KOMINIARSKA SPÓŁDZIELNIA PRACY "ŚW. FLORIAN"

Opinia Nr 007380

w budynku przy ul. Dobrowiejskiej nr 1/6 w Dąbrowie
dotycząca urządzeń grzewczo-kominowych używanych przez

Dotyczy:

SZKIC ORIENTACYJNY

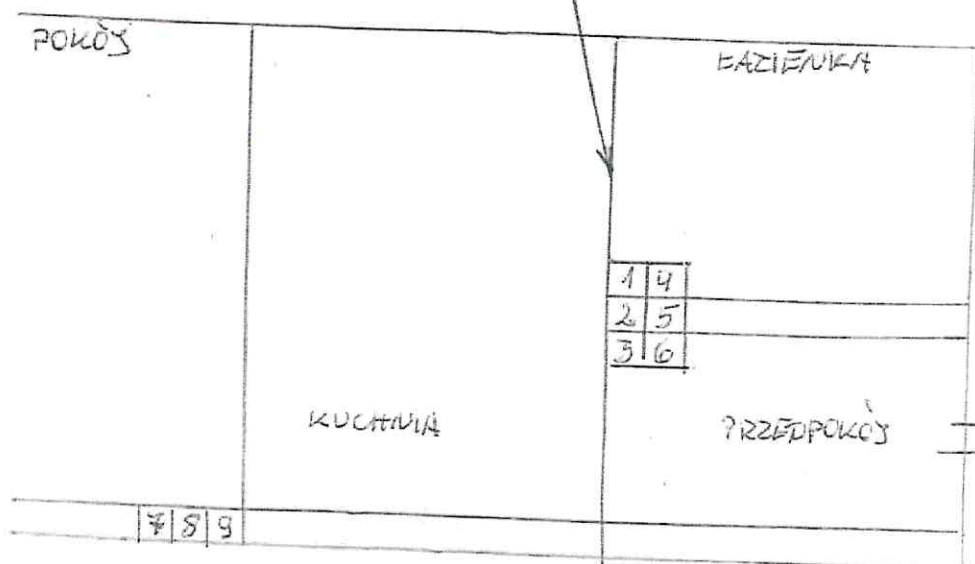
1. Po likwidacji wentylacji wspieranej łazienka z przewodu nr 2 oraz pieca olejowego z przewodu nr 9, przewody nr 5, 6 i 9 można wykorzystywać zgodnie z projektem do podłączenia kotła gazowego oraz wentylacji wspieranej kuchni i łazienki.
2. Dla prawidłowego funkcjonowania urządzeń kominowych zapewnić należy napływ powietrza z zewnętrznej poprzez otwarcie nawiewu.

Inne uwagi: połączenie z kotłem gazowym powinno spełniać wymagania zawarte w Dz. U. nr 75 § 170

Wprowadzona kłębka wyprężenia między kuchnią a łazienką, za mata.
